日付：2004年8月19日

提出元：NTT 東日本

## 題名：サブキャリア当たりのビット数の変更について

本寄書は、課題管理表 C.4.5 「サブキャリア当たりのビット数を 15 ビットに変更するか？」について、弊社の意見を述べるものである。

図：上り拡張方式が既存 ADSL 下り回線に与える影響

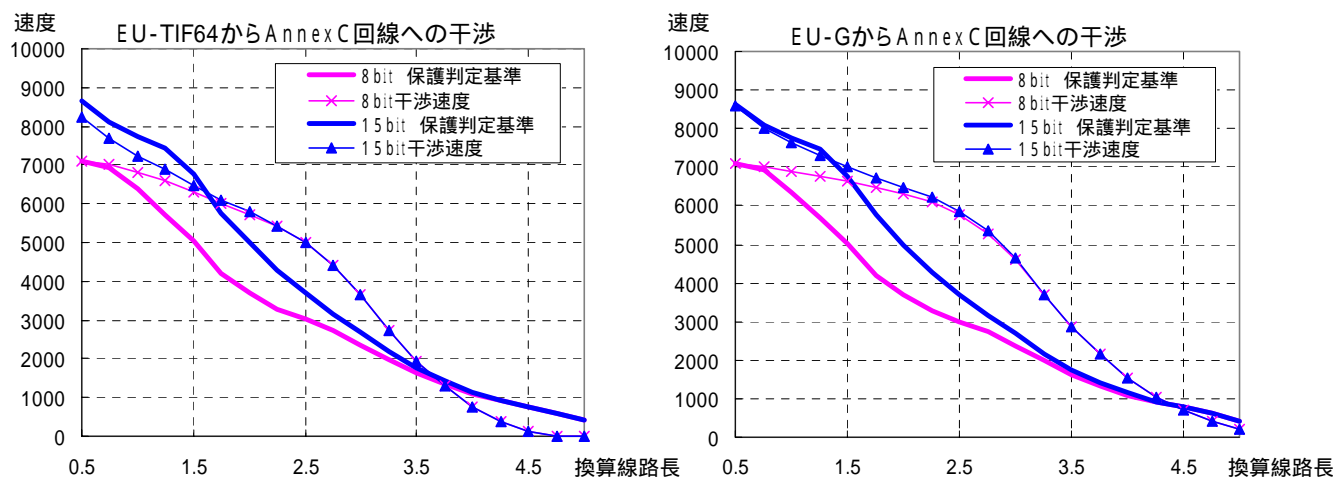
#### 15 ビット化による影響（EU-TIF64、EU-G の例）

- ・保護判定基準値は比較的近距离で特に高くなるが、遠距離（4Km 以遠）では変わらない。
- ・干渉計算による ADSL 速度は、近距离では高くなるが、中距離（2～3Km）以遠では変わらない。
- ・提案されている全ての EU 方式は、15 ビット化時の保護判定基準を約 1.5km 以下で満足しない。満足するのは、約 1.5～3.5km となる。
